**Accord de 1958 – Examen de projets d'amendements à des Règlements
existants proposés par le GRSP**

Proposition de complément 3 à la série 07 d'amendements au Règlement n° 14 (Ancrages des ceintures de sécurité)

Communication du Groupe de travail de la sécurité passive*

Figure 1b

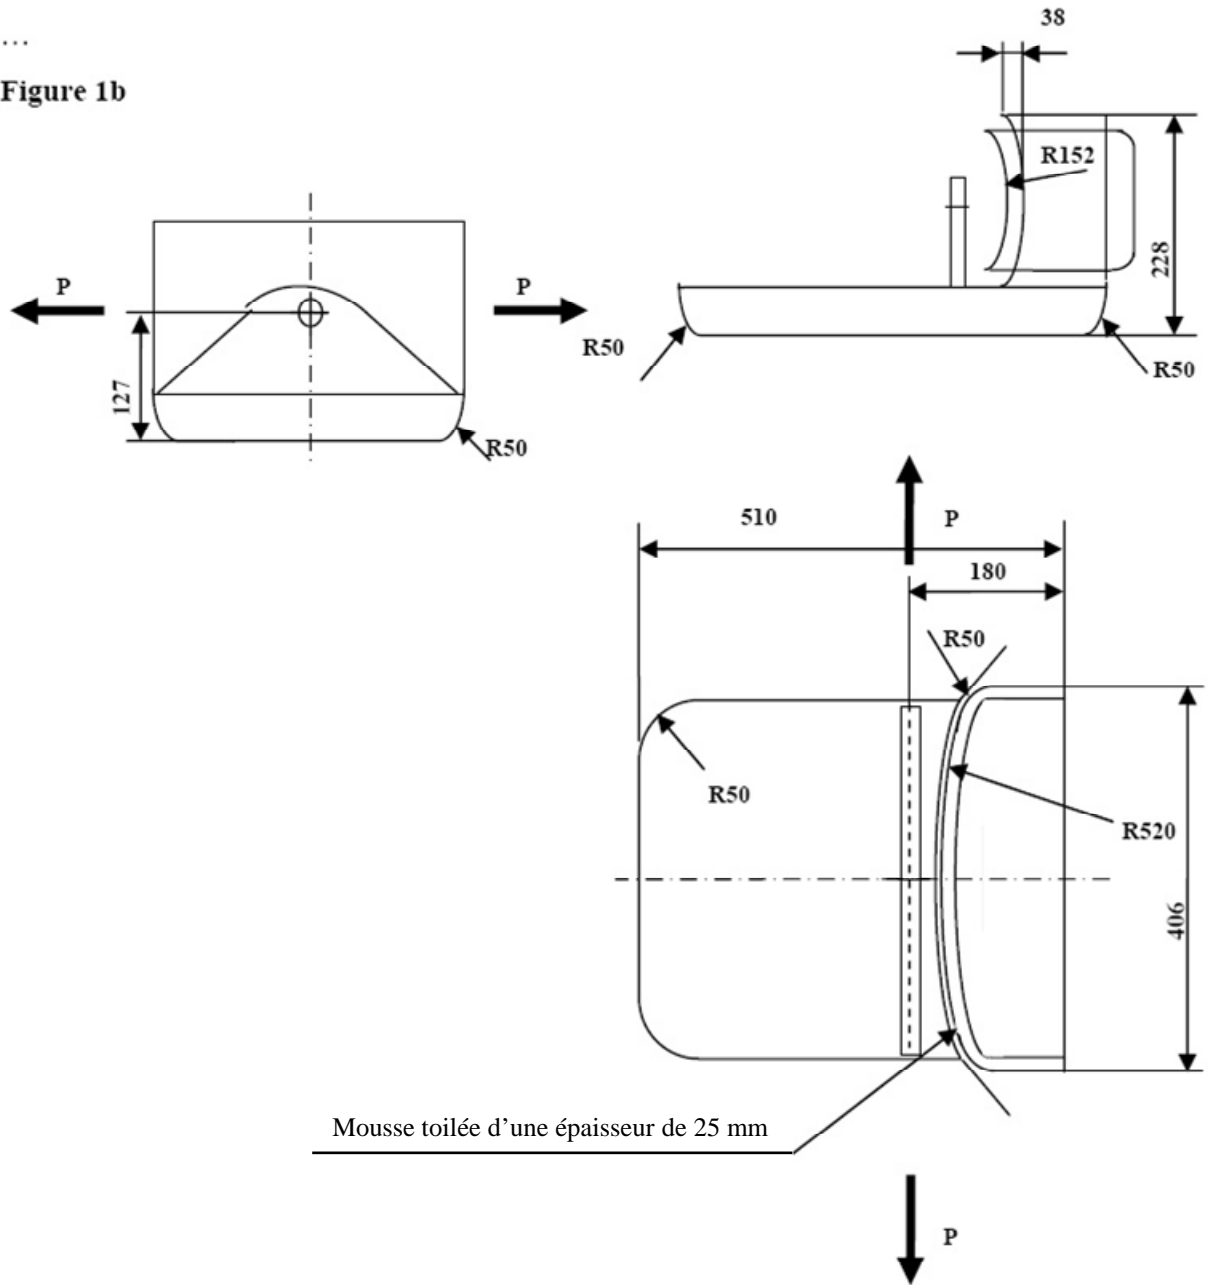
- 6.4.7.3 Le dispositif de traction adapté aux essais des sièges faisant face vers le côté est représenté à la figure 1b de l'annexe 5.
- 6.4.8 Essai de la structure de base des sièges faisant face vers le côté

Annexe 5, ajouter une nouvelle figure, comme suit:
